**Соглашение 1958 года: Рассмотрение проектов поправок
к существующим правилам ООН, представленных GRE**

Предложение по дополнению 12 к поправкам серии 01 к Правилам № 45 ООН (устройства для очистки фар)

**Представлено Рабочей группой по вопросам освещения и световой
сигнализации***

Схема расположения точек измерения на экране

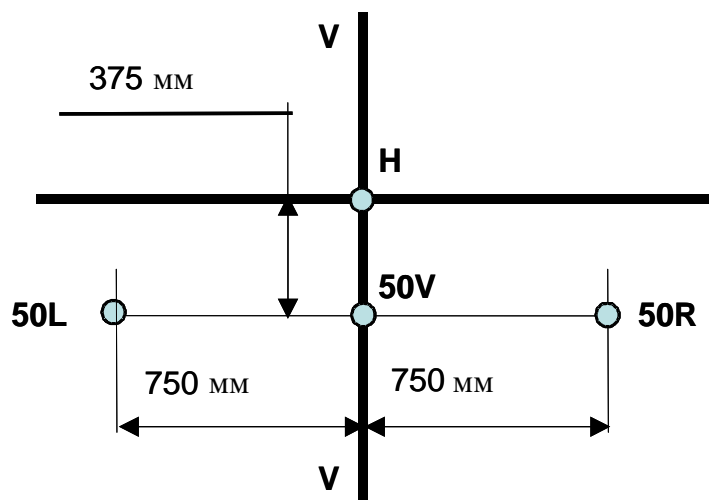
Пункт 7.1 *изменить* следующим образом:

- «7.1 Эффективность устройства для очистки фар должна проверяться в соответствии с предписаниями приложения 4 к настоящим Правилам. Эффективность очистки в указанных ниже точках на измерительном экране должна составлять после каждого периода очистки по крайней мере 70 % для фар, создающих основной луч ближнего света, и 70 % для факультативных фар дальнего света; в случае АСПО это положение применяют к процедурам фотометрического испытания, определенным в приложении 9 к Правилам № 123 ООН или в приложении 4 к Правилам № 149 ООН, из числа элементов освещения в нейтральном состоянии, указанных в пункте 6.1.1 выше. В случае фар (правила ООН № 98 или 112 либо классы А, В или D, указанные в Правилах № 149 ООН), используемых для подсветки поворотов, фару устанавливают для испытания строго в направлении вперед.
